BOSCH 博世 Confidential	Product Development Design Change Request 产品开发设计变更请求		Version 15 Effective date:2024-11-09th																													
	Customer project Name/ 客户项目名称: JIM-493		MCR No. / MCR号:																													
Sample status / 样件状态: ☐ A Sample ☒ B Sample ☐ C Sample ☐ D Sample																																
Change part&product Name/更改零部件产品的名称(简要描述)																																
DOC+SDPF UNIT: F01ZH003FU-03 SCR UNIT: F01ZH003FV-03																																
Reason of changes/更改理由 (简要描述):																																
根据客户边界调整, 后处理位置及零件随之更改; 用于CP装车																																
Change from/变更来源:																																
Customer request / 客户要求 ☒		Supplier request / 供应商请求 ☐		Design optimization / 设计优化 ☒																												
Correction / 更正(错误) ☐		Other / 其他 ☐ ()																														
Change inform to/变更通知人: Zhang Shengchang,Zhang Hanquan,Shen Weibo, Li Yicen, Fang Jiayan, Yin Kangzhuang Yang Guangtuo,Jia Kebin, Luo jing, Lu Qingsong																																
Whether this change impact others component or product 此变更是否影响到其他部件和产品: ☐ yes/是 ☒ no/否																																
If impact others product, Whether others projects&pro

零件号	零件名称	Project	样件阶段	变更来源
F01Z5017X1-02	DP TUBE BRACKET	JIM-493	B	BOSCH/Customer
变更前		变更后		
变更描述

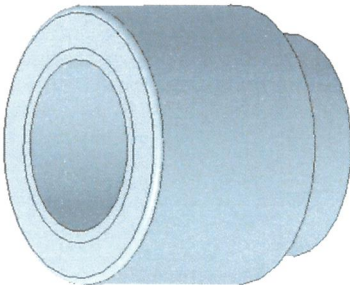
DP TUBE BRACKET: F01Z5017X1-01 DP TUBE BRACKET : F01Z51026E-00 DP TUBE BRACKET : F01Z5102D2-00		DP TUBE BRACKET: F01Z5017X1-02 DP TUBE BRACKET : F01Z51026E-01 DP TUBE BRACKET : F01Z5102D2-01	
	1. 压差支架新增线束安装点，更改软夹位置； 2. 软夹厚度改为0.8mm；			
变更原因	根据客户要求新增线束安装点及更改压差传感器软夹安装位置及软夹厚度；			
风险点（影响）	强度不足，有断裂风险；			
验证方法	进行FEA仿真，仿真报告详见附件

变更描述	零件号	零件名称	Project	样件阶段	变更来源
	F01Z5102GL-00	DM Water BRACKET	JIM-493	B	BOSCH/Customer
	变更前				
			变更后

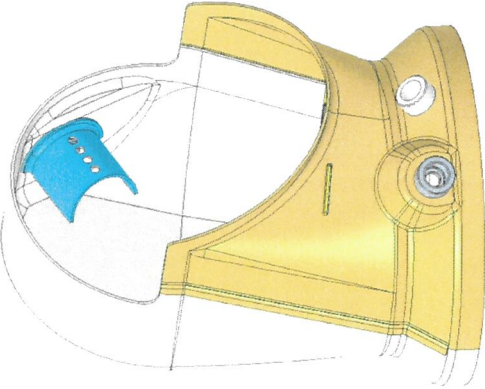
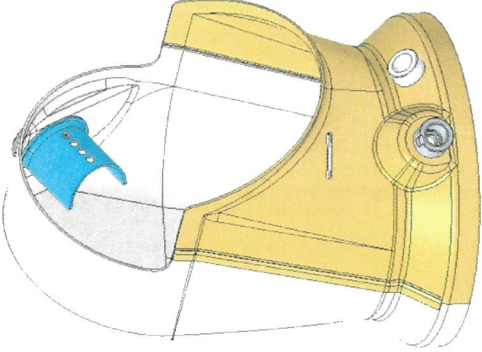
DM Water BRACKET : F01Z5102GL-00		
变更原因	根据客户要求新增尿素管固定支架;				
风险点（影响）	强度不足，有断裂风险;				
验证方法	进行FEA仿真，仿真报告详见附件

变更描述	零件号	零件名称	Project	样件阶段	变更来源
	F01Z5102H9-00	TEMP-SENSOR BOSS	JIM-493	B	BOSCH/Customer
	变更前

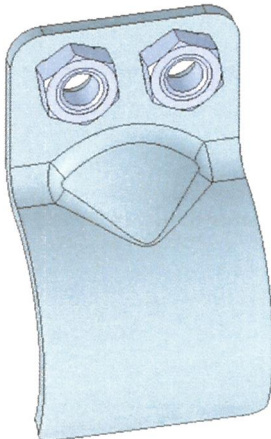
F01Z5101BS		F01Z5102H9-00		
	1. 温度传感器座新增定位凹槽;				
	根据客户要求温度传感器座增加定位凹槽;				
变更原因	无				
风险点（影响）	无				
验证方法	无

变更描述	零件号	零件名称	Project	样件阶段	变更来源
	F01Z5017XR-02	DPF BRACKET 3	JIM-493	B	BOSCH/Customer
	变更前

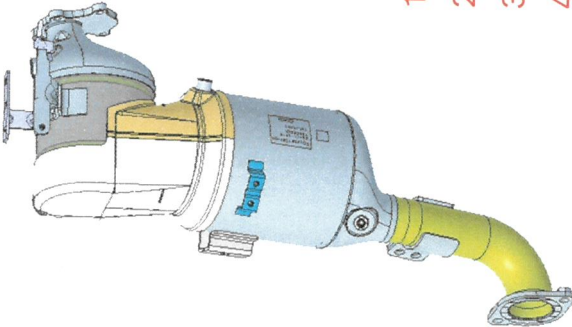
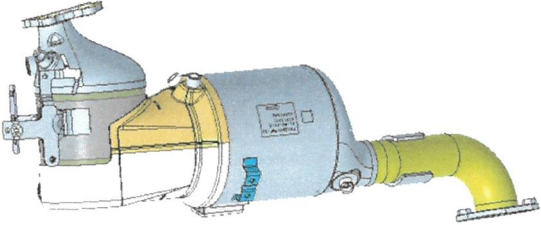
DPF BRACKET 3: F01Z5017XR-01 DPF BRACKET : F01Z5102DJ-01		DPF BRACKET 3: F01Z5017XR-02 DPF BRACKET : F01Z5102DJ-02		
	变更原因				
	SCR安装点向变速箱侧偏移5mm后，DPF尾管焊接支架随之更改；				
风险点（影响）					
强度不足，有断裂风险；					
验证方法					
进行FEA仿真，仿真报告详见附件

零件号	零件名称	Project	样件阶段	变更来源
	F01ZH003FU-03	DOC+SDPF UNIT	JIM-493	B	BOSCH/Customer
变更描述	变更前		变更后

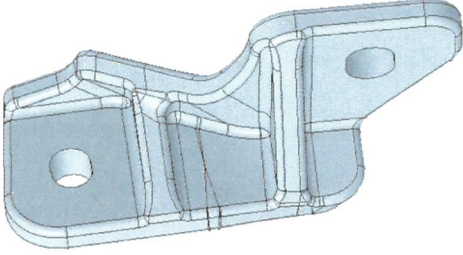
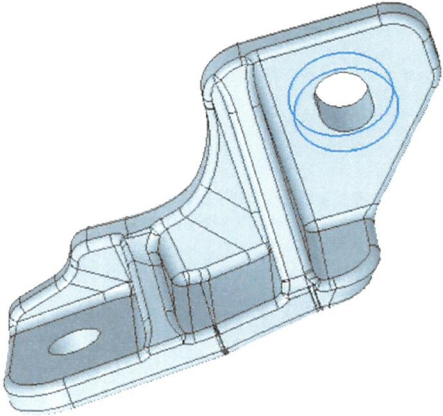
1. 保温按照最新数模手工保温;		
变更原因	上述变更后DOC+DPF总成随之更改;				
风险点（影响）	无				
验证方法	无

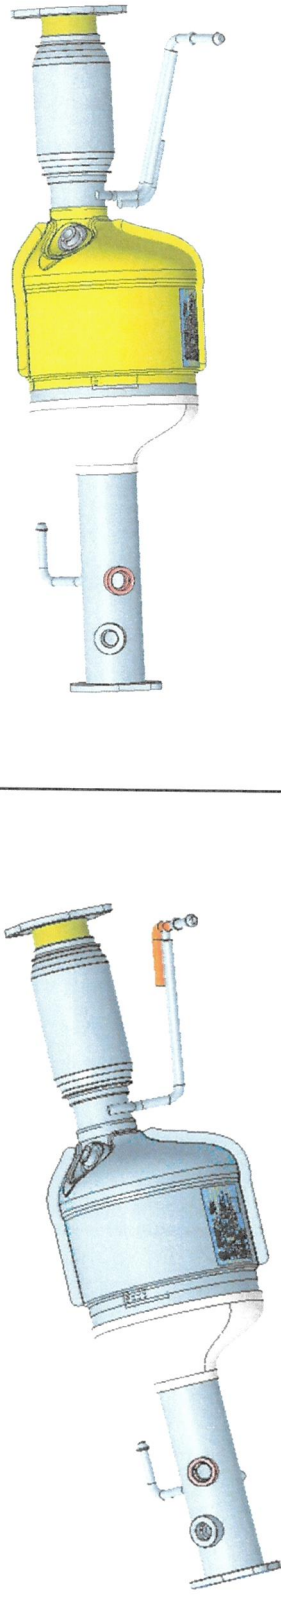
零件号		零件名称	Project	样件阶段	变更来源
F01Z5017WB-01		PIPE FOR PIN 01	JIM-493	B	BOSCH/Customer
		变更前			
		变更后			
变更描述	 PIPE FOR PIN 01: F01Z5017WB-00 PIPE FOR PIN 1: F01Z5102D6-00 PIPE FOR PIN 2: F01Z5102D7-00 PIPE FOR PIN 3: F01Z5101DN		 PIPE FOR PIN 01: F01Z5017WB-01 PIPE FOR PIN 1: F01Z5102D6-01 PIPE FOR PIN 2: F01Z5102D7-01 PIPE FOR PIN 3: F01Z5102GN-00		
变更原因	根据客户边界SCR需整体前移变速箱侧偏移5mm,SCR吊钩随之更改;				
风险点（影响）	强度不足，有断裂风险;				
验证方法	进行FEA仿真，仿真报告详见附件
